## RESOLUCION EXENTA N° 211

**MAT.:** Se pronuncia sobre naturaleza de la modificación propuesta al proyecto “Planta de Cogeneración Eléctrica Santa Juana” de Compañía Eléctrica Santa Juana Ltda., calificado ambientalmente favorable mediante Resolución Exenta N° 362 con fecha 24 de septiembre de 2015, de la Comisión de Evaluación, Región del Biobío.

CONCEPCION,  
16 JUN. 2016

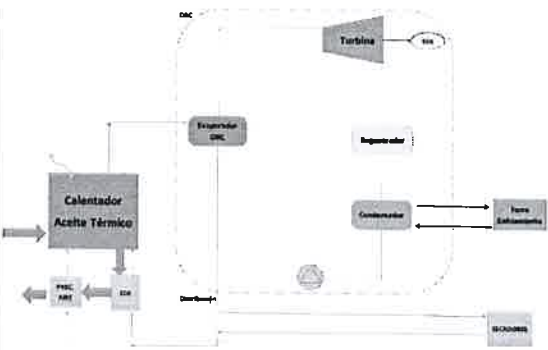
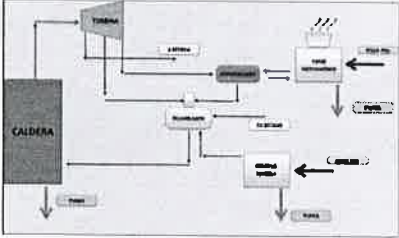
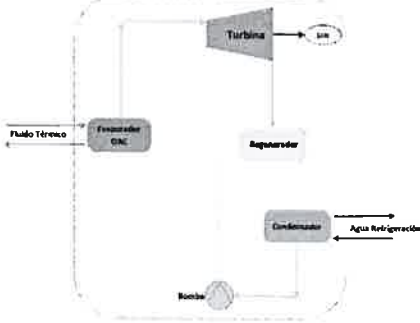
Un cambio tecnológico, desde un ciclo de vapor a un sistema ORC que corresponde a un ciclo termodinámico cerrado.

El cambio de tecnología propuesto consiste en la implementación de una planta ORC que produce electricidad y calor a baja temperatura a través de un ciclo termodinámico cerrado, el cual sigue el principio del Ciclo Orgánico Rankine (ORC por sus siglas en inglés Organic Rankine Cycle).

En el proceso de la ORC, diseñado como un ciclo cerrado, el fluido orgánico es precalentado en el “Regenerador”, luego vaporizado por el intercambio de energía con el aceite térmico proveniente del calentador de aceite en el “Evaporador”. El vapor generado es expandido en la “Turbina”. Al salir de la turbina, el fluido orgánico (aún en fase de vapor), pasa a través del “Regenerador” el cual es usado para precalentar el fluido orgánico en estado líquido antes de ser vaporizado, por lo tanto, aumenta la eficiencia eléctrica gracias a la recuperación interna de calor. El fluido orgánico condensa en el “Condensador” y entrega el calor al circuito de agua de refrigeración. Luego del condensador, el fluido orgánico es llevado de nuevo al nivel de presión requerido (para el funcionamiento de la turbina) por la bomba de fluido de trabajo y luego precalentado por intercambio interno en el “Regenerador”.

Las modificaciones tienen relación con el diagrama de flujo propuesto inicialmente en la DIA (Figura DP-6 de la DIA), Comisionamiento, Balance de Materia, Efluentes Líquidos y Residuos Sólidos.

1.- La modificación corresponde a un cambio de tecnología ciclo de vapor a un sistema ORC que corresponde a un ciclo termodinámico cerrado, similar al de la caldera aprobada por la RCA, el cual incorpora la utilización de un fluido orgánico, que tiene una duración de 10 años.

2.- Las modificaciones propuestas por el titular no generan una variación en la cantidad y/o composición de las emisiones a la atmosfera, emisiones de ruidos y generación de residuos sólidos.

Los antecedentes proporcionados permiten evaluar que la modificación presentada no debe ingresar al Sistema de Evaluación de Impacto Ambiental de forma obligatoria, sin embargo, se deben evaluar las medidas de manejo ambiental necesarias para evitar la afectación de los componentes agua, aire y suelo durante el proceso de cambio de aceite térmico del sistema ORC y la disposición final de este residuo.

- o Los riesgos de la operación disminuyen considerablemente en relación al sistema de generación por trabajar a menor temperatura y menor presión.
  - o Disminución del consumo de agua y de efluentes, además no se debe realizar tratamiento preliminar del agua.
